Date: December 2007

Bulletin Ref: CVA00006G (RU)

## Сообщение об улучшении продукта

942 421 12 12 > MBR5016

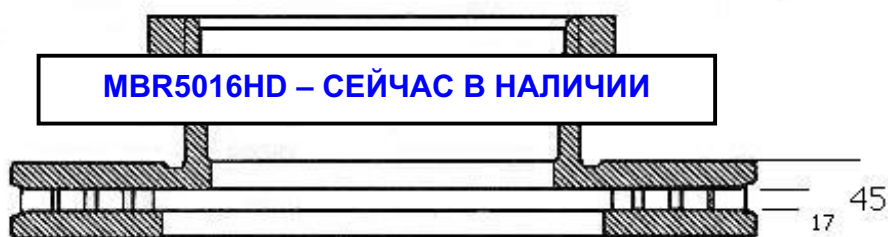
В соответствии с новейшими спецификациями оригинального оборудования (OE) европейское отделение компании ArvinMeritor по оказанию услуг Aftermarket в области коммерческих автомобилей изменило конструкцию тормозного диска для грузовых автомобилей Mercedes и прицепов Discos.

Прежняя конструкция **MBR5016** имела рабочие поверхности тормозов 13 мм

**MBR5016HD** новой конструкции с рабочими поверхностями тормозов 17 мм

Благодаря большей толщине рабочих поверхностей тормозов новые **MBR5016HD** обеспечивают большую сопротивляемость тепловым повреждениям и растрескиванию. В результате — более долгий срок работы тормозных дисков и колодок по сравнению с тормозными дисками конкурентов, рабочая поверхность тормозов которых меньше 13 мм.

942 421 21 12 > MBR5016HD
